見えてきた新しい横山公園の姿！

去る、令和5年10月28日（土）に横山町内会事務所で、第3回目となる横山公園再整備ワークショップを開催しました。

再整備計画案（事務局提示）

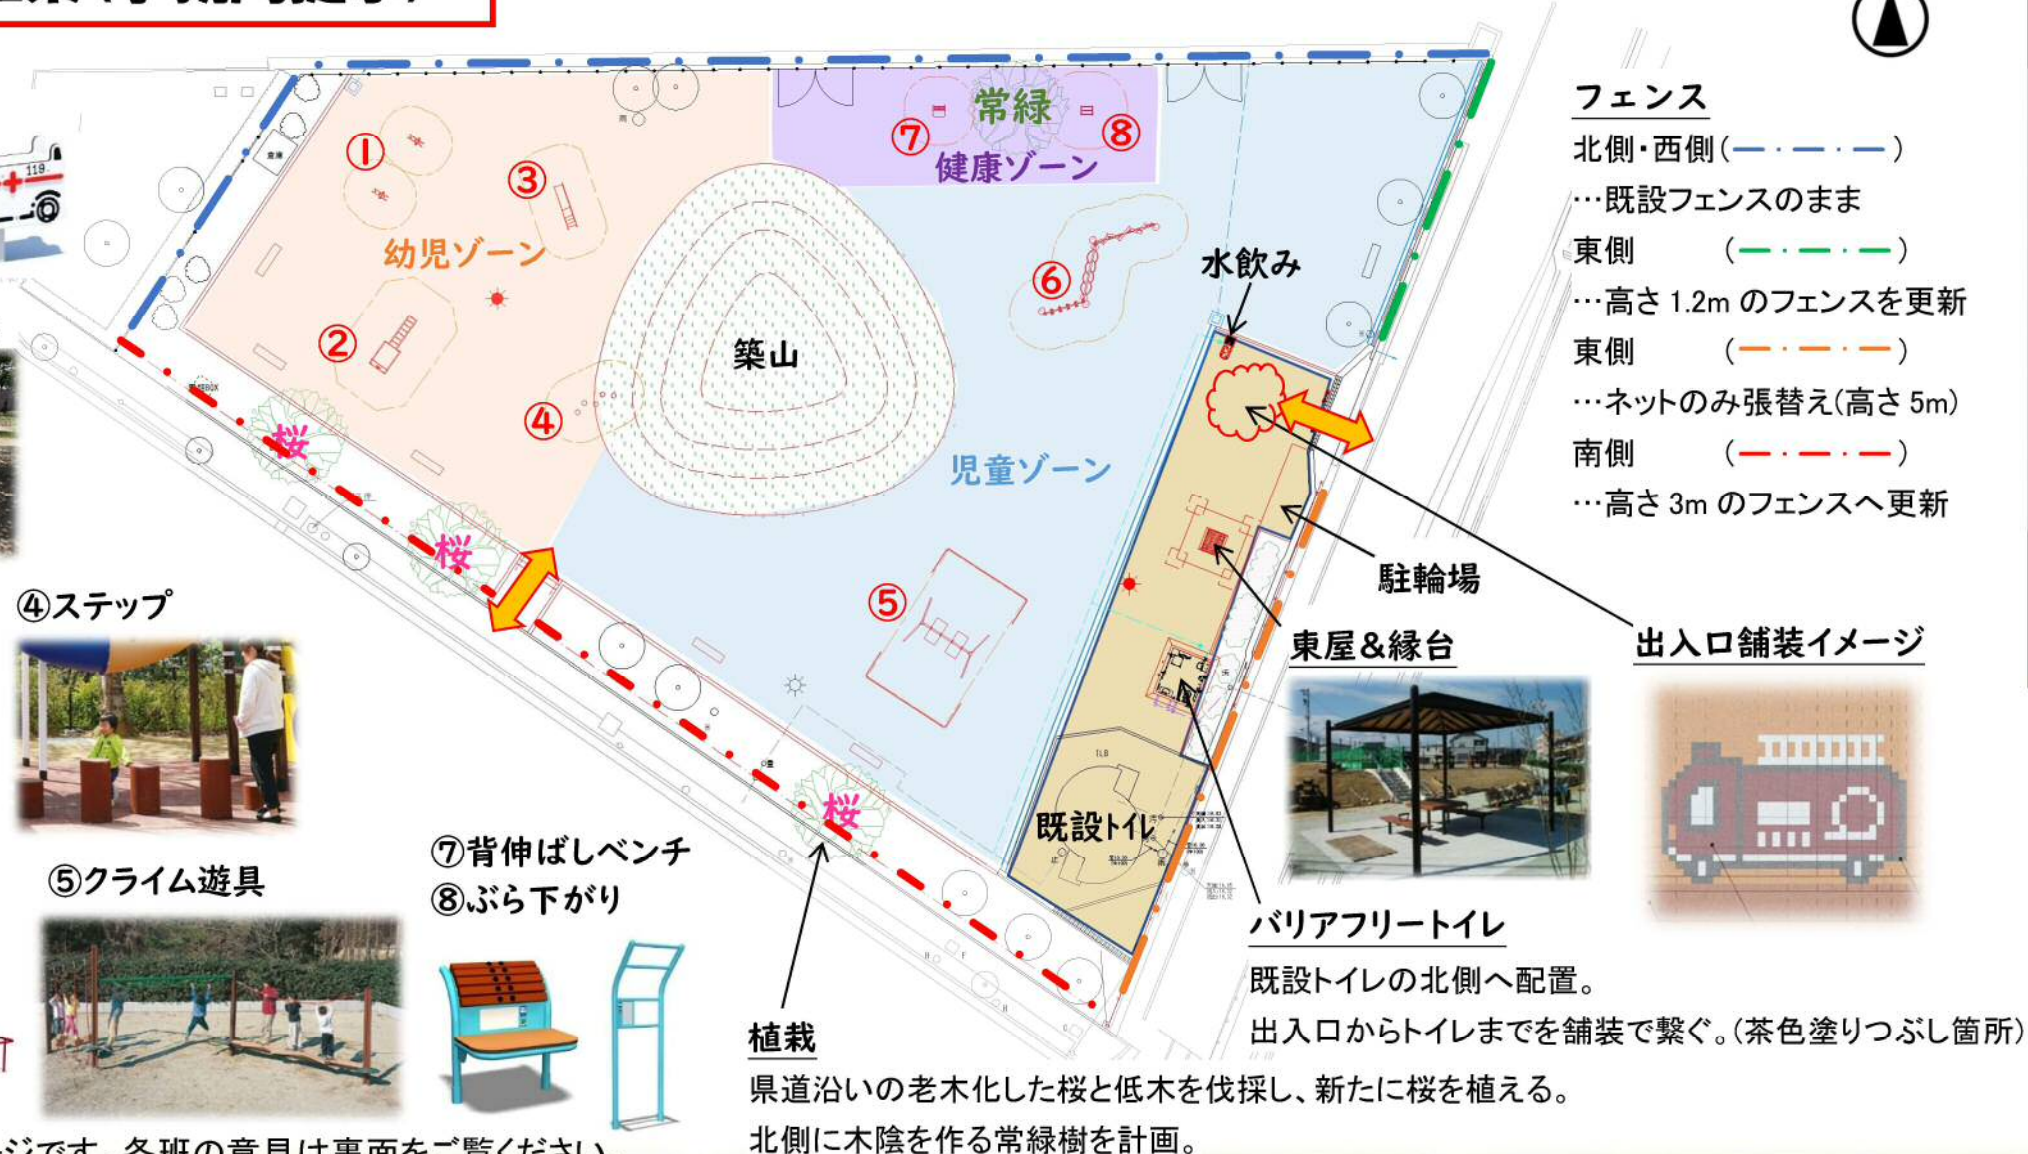
〈B.C〉コスト削減のため、普通の滑り台で良い。
 〈B〉赤色にすることで消防のイメージを保つ。

〈A〉築山から消防車や訓練が見れる。
 築山は大人も休憩出来て良い。
 〈B〉築山は楽しそうで良い。

〈B.C〉健康遊具はあまり使わないのでは。
 〈A〉子どもも利用できるような健康遊具を追加して欲しい。
 日陰にないと、持ち手が熱くなる。

〈A.B〉コスト削減のため、
 スイング遊具は1基で良い。

〈A〉既設遊具は残さなくても良い。

〈C〉歩道から止められる駐輪場が欲しい。

〈A.C〉屋根付きベンチが欲しい。
 〈C〉ベンチの付近に樹木が欲しい。

〈A〉クライム遊具は同時に何人かで
 遊ぶことができる。
 〈B〉ターザンロープは訓練をイメージ
 した遊びができる。

〈A.B.C〉東屋は幼児ゾーンの近くが良い。
 〈A〉トイレの出入りが見える位置が良い。
 〈B〉中央付近に欲しい。
 〈C〉東屋が移動できないのであれば、
 幼児と児童のエリアを入れ替える。

〈B.C〉ブランコは幼児用と児童用
 それぞれのエリアに欲しい。
 〈A〉ブランコは、幼児ゾーンに欲しい。

〈C〉ボール遊び禁止の注意喚起が必要。
 〈B〉百々目木公園にある回転遊具が欲しい。

次回は、いよいよ最終回のワークショップとなります。第3回ワークショップで提示した再整備計画（案）をできる限り、皆さんから頂いたアイデアを踏まえたものに修正します。
